HENVENDELSER MODTAGET I HØRINGSPERIODEN

FORSLAG TIL LOKALPLAN Forfatterkvarteret, Trekronergade- og Kløverbladskvarteret

Høringssvar
Indkommet via Bliv Hørt nr. 1-138

Offentlig høringsperiode fra den 14. november 2025 til den 16. januar 2026.

Bilag 1: Eksempel på tilbygning

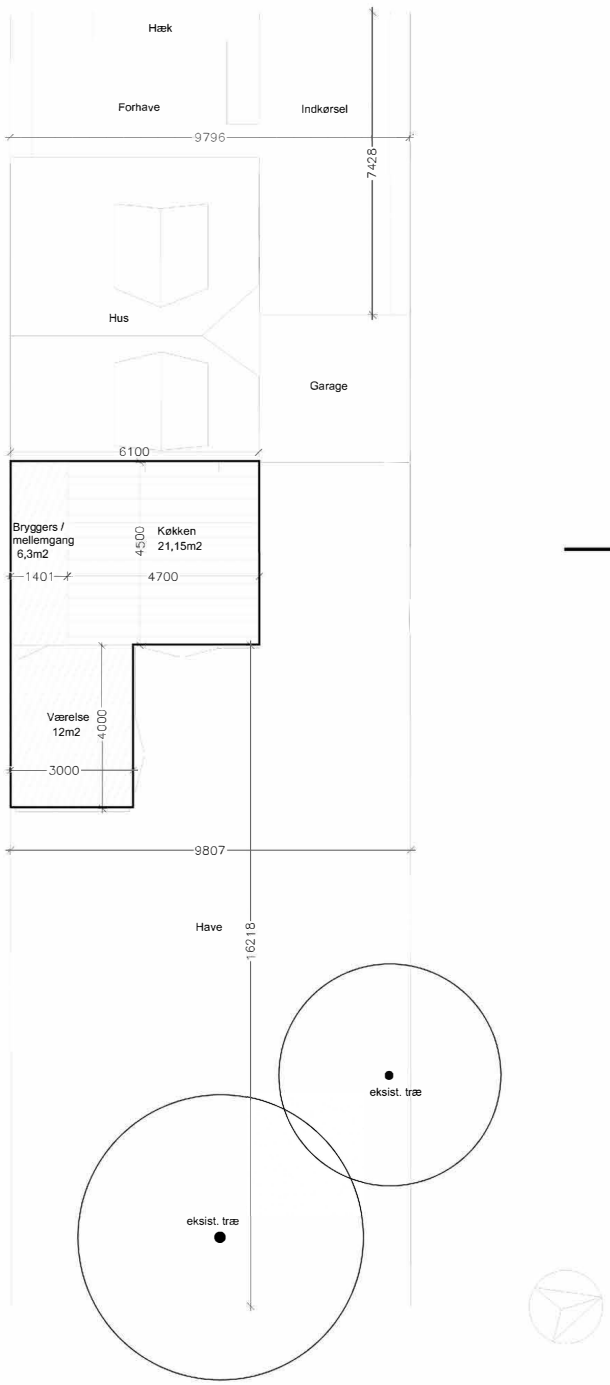
Oplæg til tilbygning
Samlet, 39,5 m2

Illustration af opdelingen i forskellige 2-3 stk. havelodder i baghaverne gemt bag de høje byggeforeningshuse i Grundejerforeningen Kløverbladet

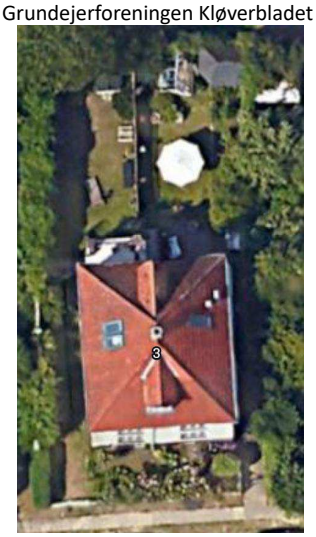
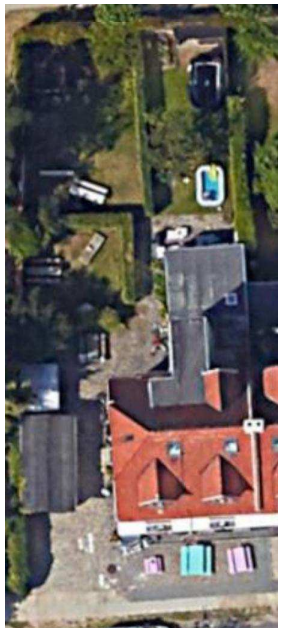
Som borger/grundejer kan man få den opfattelse, at byggelinjerne og den blå zone i område II er skrevet ind i forslaget til lokalplan for at byggemyndighederne kan få et administrativt simpelt grundlag at afvise ansøgninger om byggetilladelse på og ligeledes ansøgninger om dispensation. Hvis det er tilfældet, vægtes det administrative apparats funktion højere end de blivende værdier og langsigtede muligheder, som grundejere kan se i forhold til stedsspecifik bebyggelse og brug af baghaverne. Det håber jeg ikke er tilfældet.

Afslutningsvis skal siges, at lokal-planforslagets bestemmelser om byggelinjer og blå zoner til småbygninger i matriklernes baghaver i område II er et helt ubegrundet og radikalt indgreb i den private råde- og dippositionsret over fast ejendom. Den nuværende bygge- og planlovgivning bør være tilstrækkelig til at regulere bebyggelsens omfang og placering i område II.

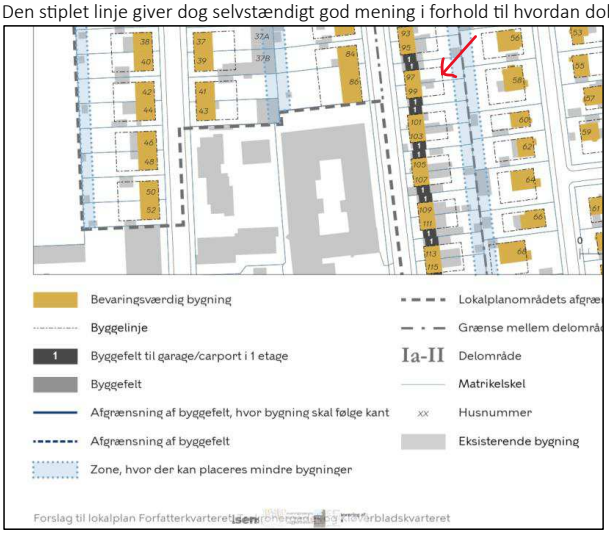
På Tegning 3b (indsat nedenfor) vises en stiplet linje som angiver en dybde som er større en 6 meter og det virker ikke som om den er sammenstemt med Stk.6, 1b-h.
Den stiplet linje giver dog selvstændigt god mening i forhold til hvordan dobbelthusenes haver i dag er bebygget.

Vi har et konkret ønske om mulighed for at bygge en tilbygning i haven i hele bygningens bredde og med en dybde på 4m. Vi vurderer at det kan gøres med respekt for områdets egenart, og vi håber derfor at forvaltningen vil fastholde §6 stk. 6, 1b-h
Vores spørgsmål går på om det er §6 stk. 5; §6 stk. 6, 1b-h eller Tegning 3b som bliver gældende?

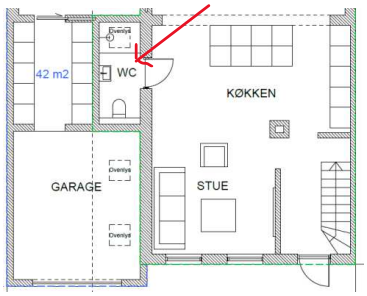
B: HØRINGSSVAR VEDR. GARAGE
Vi ønsker følgende tilføjelse i §6 Stk.8, område 1b:

- Eksisterende garager, som ikke opfylder nedenstående paragraf, kan beholde sin ydre, geometri, hvis hovedhuset ombygges og tilbygges.
- Eksisterende garager kan efterisoleres i tag efter bestemmelserne i §7, Stk.4-e
- Funktioner som bad eller toilet kan placeres i garage, når det holdes i en afstand på 2,5m til naboskel.

Forslag 2

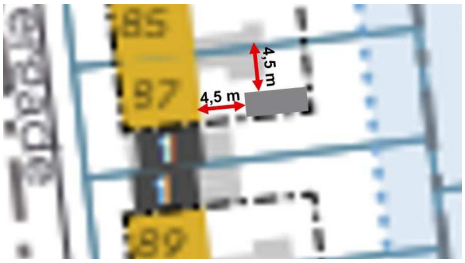
Tilbygninger til dobbelthuse skal placeres i skel til den anden halvdel af dobbelthuset og må kun opføres inden for de viste byggefelter på tegning 3a, 3b og 3c. Tilbygningen placeres i skel og langs husets facade med en dybde på højst 4,5 m målt vinkelret på hhv. skel og facade.

Forslag 2 medfører en de facto indskrænkning af byggefeltet til primær bebyggelse, jf. skitse nedenfor (det grå felt må ikke bebygges).
